Information Technique

Chaudières gaz à condensation

Erreur E125

Évolution de la version de carte électronique LMS14

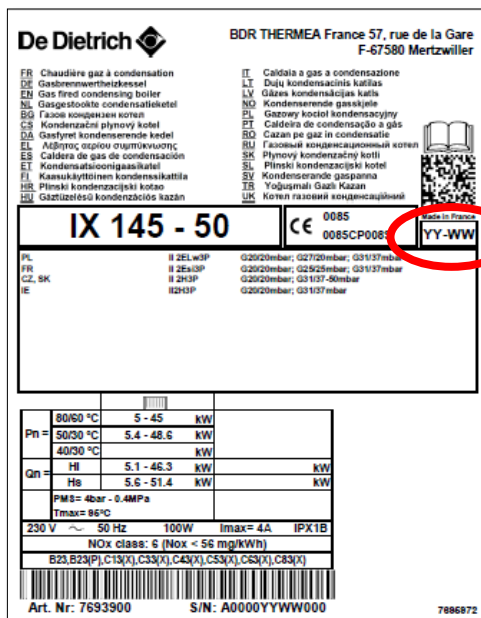
Le code erreur E125 apparaît lorsqu'il y a une mauvaise circulation hydraulique, afin protéger le corps de chauffe de surchauffes.

Néanmoins le code E125 peut apparaître de façon intempesive à l'intersaison, sur des installations ayant une circulation hydraulique correcte. Lors du basculement entre la production d'eau chaude sanitaire et le chauffage, les gradients de températures peuvent être dépassés, et provoquer l'apparition du code E125.

La solution est un changement de 2 paramètres au niveau de la carte LMS14 accessibles uniquement au niveau fabriquant.

- **Appareils en production depuis le 18/05/2020 (semaine 21) :**
Les appareils produits depuis cette date, sont à jour avec la carte **LMS14** modifiée.
- **Appareils produits avant le 18/05/2020 :**
Le remplacement de la carte **LMS14** est nécessaire.

3. Remplacer la carte électronique LMS14

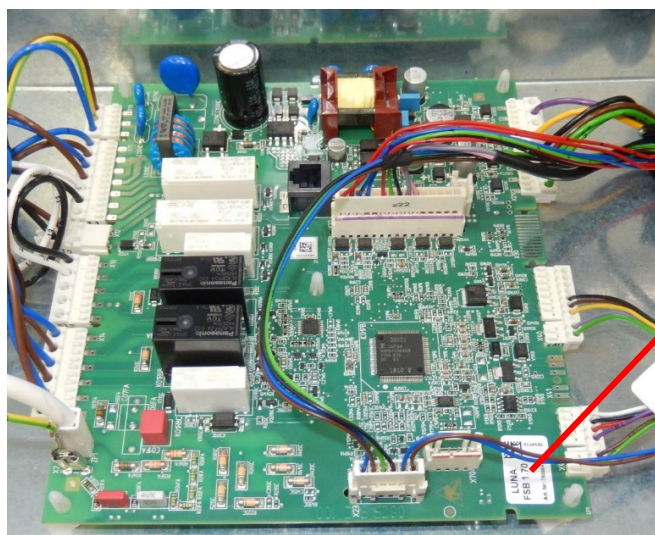
Avant tout remplacement de carte :

- Vérifier que la pompe chauffage tourne,
- Vérifier l'absence d'air dans le circuit chauffage,
- Vérifier la pression d'eau,

1. Avant toute intervention : couper l'alimentation électrique de la chaudière,
2. Débrancher tous les connecteurs reliés à la carte électronique LMS14,
3. Retirer la carte, mettre la nouvelle carte en place sur les 5 picots,
4. Reconnecter tous les connecteurs (les connecteurs sont tous détrompés).
5. Si le code erreur est encore affiché à la mise sous tension :
 - Appuyer sur  : Réinitialiser? Oui apparaît
 - Valider en appuyant sur  : le code d'erreur disparaît après quelques secondes.
